## IMPIANTO DI COMPOSTAGGIO DI TREVIGNANO

**REALIZZAZIONE DEL COMPARTO DI DIGESTIONE ANAEROBICA E UPGRADING PER  
LA PRODUZIONE DI BIOMETANO**

<b>Committente:</b>  <b>Contarina S.p.A.</b>  Via Vittorio Veneto, 6 31027 Lovadina di Spresiano (TV)			<b>Progettista:</b>   <i>consulenza &amp; ingegneria esperienza per l'ambiente</i>		
<b>0</b>	<b>12/10/2020</b>	<b>F. Orio</b>	<b>F. Seni</b>	<b>L. Bianchi</b>	<b>Chiarimenti impatto odorigeno</b>
REV.	DATA	REDATTO	CONTROLLATO	APPROVATO	DESCRIZIONE
Codice elaborato:			Titolo elaborato:		
--			<b>Chiarimenti impatto odorigeno</b>

Il presente documento è stato elaborato allo scopo di chiarire l'aspetto dell'impatto odorigeno dell'impianto, criticità emersa nel corso dell'ultima Conferenza dei Servizi del 29/09/2020.

**Figura 3.** Alimentazione digestori

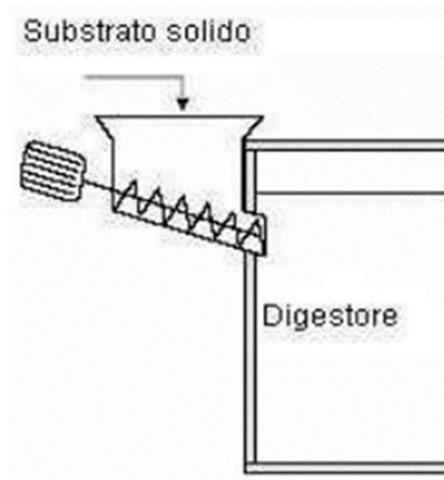
Per evitare eventuali emissioni odorigene si prevede l'installazione di coclee chiuse.

L'immersione per circa 150 cm consentirà di garantire un battente idraulico ampiamente superiore rispetto la pressione del biogas e quindi ne eviterà la fuoriuscita.

Figura 1 - Concentrazione in termini di UO/m<sup>3</sup> per il 98° percentile delle medie orarie per le emissioni del Biofiltro. SCENARIO AUTORIZZATO

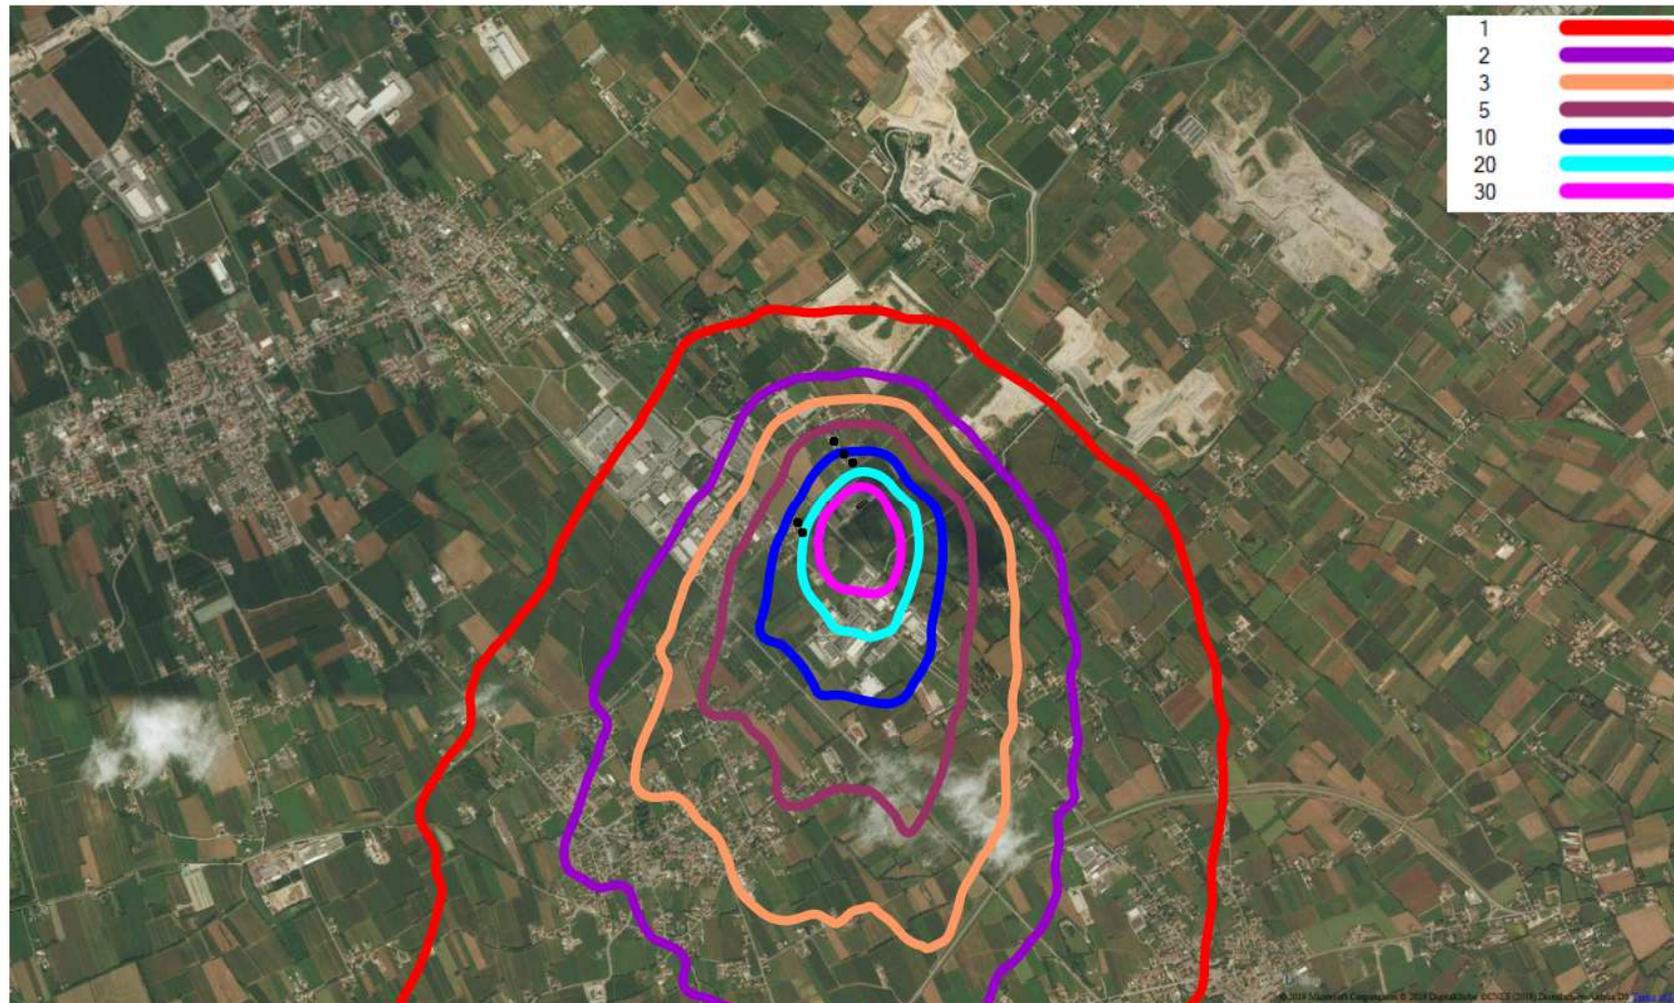
Analizzando i risultati nel dettaglio, come si evince dalle mappe di isoconcentrazione riportate nelle figure seguenti, si può notare come nelle vicinanze dell'impianto si possano verificare valori massimi di concentrazione che, secondo quanto indicato nelle Linee Guida, potrebbero comportare in taluni casi fastidio ai recettori presenti in prossimità dell'impianto.

Come si può notare dagli esiti dello studio diffusionale relativamente all'esercizio nella sua configurazione attuale, tale valore non viene superato nelle valutazioni fatte considerando il normale esercizio dell'impianto (sulla base dei valori degli autocontrolli effettuati dall'azienda); diversamente, in caso di malfunzionamenti o esercizio anomalo di impianto, tale valore potrebbe essere superato nei recettori più prossimi all'impianto, come emerge dalle mappe di isoconcentrazione riportate nel seguito.

Preme comunque evidenziare, inoltre, come la normativa stessa consideri accettabile la possibilità di avere valori di ricaduta di odore di picco per determinate ore dell'anno; tale possibilità è evidenziata dall'espressione del valore di soglia in termini di 98° percentile, valore che permette di non considerare nella valutazione dell'impatto dello stabilimento le 195 ore dell'anno che presentano le più elevate concentrazioni nei singoli punti della griglia di calcolo (come indicato in precedenza).

In conclusione, la soglia di percezione dell'odore viene di norma fissata per valori pari a 1 UOe/m<sup>3</sup>, sebbene il superamento di tale soglia non identifichi l'odore "intollerabile". Il rilevamento di un disturbo olfattivo puntuale nel corso dell'anno non comporta inoltre, stante l'espressione del valore di soglia in termini di 98° percentile, nemmeno da un punto di vista normativo l'identificazione di inaccettabilità dell'impianto nel suo contesto territoriale.
